Avis délibéré de l'Autorité environnementale sur le doublement de la RD 70 sur les communes de Raismes et Petite-Forêt (59)

n°Ae : 2018-87

Avis délibéré n° 2018-87 adopté lors de la séance du 19 décembre 2018

Figure 1 : Localisation des opérations de mise à 2x2 voies de la RD 70, du doublement de la bretelle de sortie de l'A23, et de contournement Nord de Valenciennes (source : dossier)

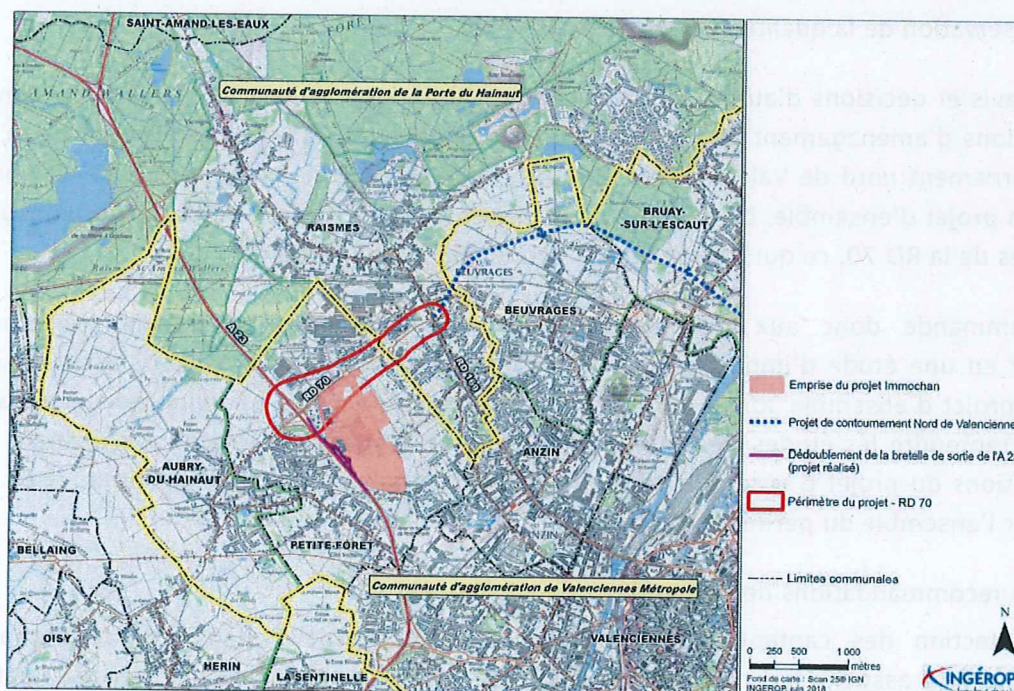
L'Ae revient dans cette partie sur les différentes opérations liées au projet, et, en fin de paragraphe, sur son contenu. Ces aménagements sont représentés sur la figure 1.

Les trois opérations décrites ci-dessus présentent des liens fonctionnels importants avec le doublement de la RD 70 et constituent un seul projet d'ensemble, comme déjà maintes fois explicité dans les avis et décisions d'autorités environnementales sur ces aménagements :

L'Ae recommande aux maîtres d'ouvrage des différentes opérations concernées de consolider en une étude unique les différentes études d'impact réalisées pour la modification de l'échangeur n°7, le contournement de Valenciennes, le doublement de la RD 70, et l'extension et la requalification de l'ensemble commercial Petite-Forêt, en s'assurant que les effets du projet d'ensemble soient correctement appréhendés.

Figure 2 : Doublement de la RD 70 – section ouest (source : dossier)

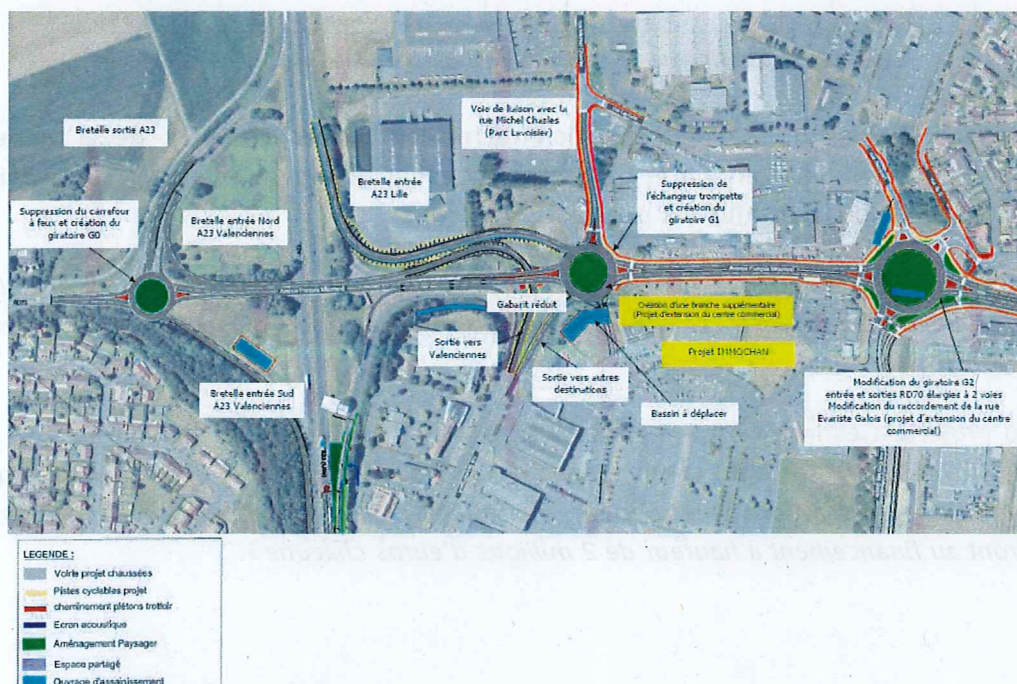
Enfin, les plans de l'aménagement, repris en figure 2 de cet avis, mentionnent un « bassin à déplacer », opération qui n'est plus mentionnée dans le dossier par la suite, et dont les impacts ne sont pas évalués. Il a été confirmé au rapporteur que le déplacement de ce bassin de rétention était nécessaire à la réalisation de la branche d'accès à la zone commerciale.

L'Ae recommande de décrire les travaux nécessaires à l'éventuel déplacement du bassin de rétention situé dans la zone commerciale, et d'en évaluer les impacts.
